## Gemeinde Melsdorf: B-Plan Nr. 18 / 10. Änd. FNP "Photovoltaikanlage Solarpark Melsdorf"

## Umweltbezogene Stellungnahmen aus der frühzeitigen Behördenbeteiligung:

# 10. Änderung des Flächennutzungsplans und Bebauungsplan Nr. 18 "Photovoltaikanlage Solarpark Melsdorf" der Gemeinde Melsdorf

Gemeinde Melsdorf: Bebauungsplan Nr. 18 "Solarpark" und 10. Änderung des Flächennutzungsplanes "Photovoltaikanlage Solarpark Melsdorf"
Frühzeitige Beteiligung der Behörden / TÖB nach § 4 Abs. 1 BauGB
Stellungnahme des Archäologischen Landesamtes Schleswig-Holstein

Planausschnitt: Lage der Altablagerung

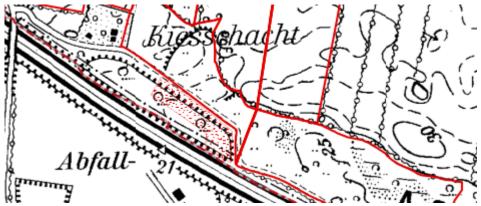
Direkt anschließend an der südlichen Grenze des überplanten Gebietes (südlich Flurstück 18/2, westlicher Bereich, s. Planausschnitt) befindet sich eine bekannte Altablagerung. Aufgrund der vorliegenden Planung (Schutzstreifen) ist eine Auswirkung auf die Planungen unwahrscheinlich. Bei Erdbaumaßnahmen im anliegenden Bereich ist besonders auf organoleptische Auffälligkeiten zu achten.

Auszug aus der Archäologischen Landesaufnahme

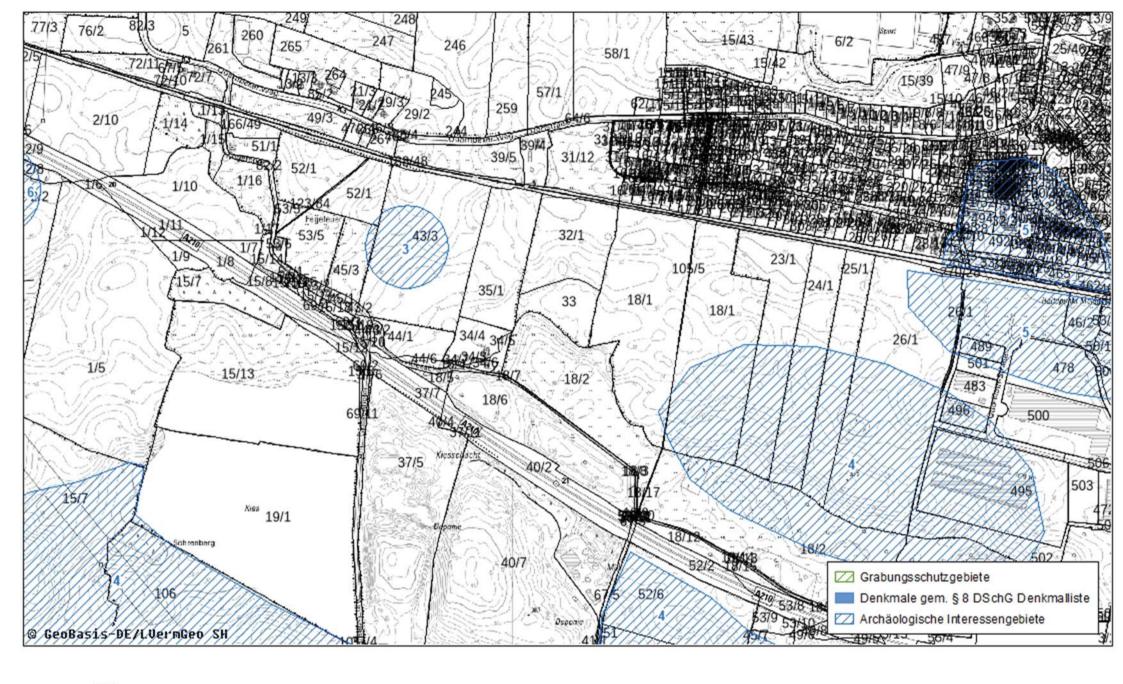
Der überplante Bereich befindet sich jedoch teilweise in archäologischen Interessengebieten, daher ist hier mit archäologischer Substanz d.h. mit archäologischen Denkmalen zu rechnen.

Wir verweisen deshalb ausdrücklich auf § 15 DSchG: Wer Kulturdenkmale entdeckt oder findet, hat dies unverzüglich unmittelbar oder über die Gemeinde der oberen Denkmalschutzbehörde mitzuteilen. Die Verpflichtung besteht ferner für die Eigentümerin oder den Eigentümer und die Besitzerin oder den Besitzer des Grundstücks oder des Gewässers, auf oder in dem der Fundort liegt, und für die Leiterin oder den Leiter der Arbeiten, die zur Entdeckung oder zu dem Fund geführt haben. Die Mitteilung einer oder eines der Verpflichteten befreit die übrigen. Die nach Satz 2 Verpflichteten haben das Kulturdenkmal und die Fundstätte in unverändertem Zustand zu erhalten, soweit es ohne erhebliche Nachteile oder Aufwendungen von Kosten geschehen kann. Diese Verpflichtung erlischt spätestens nach Ablauf von vier Wochen seit der Mitteilung.
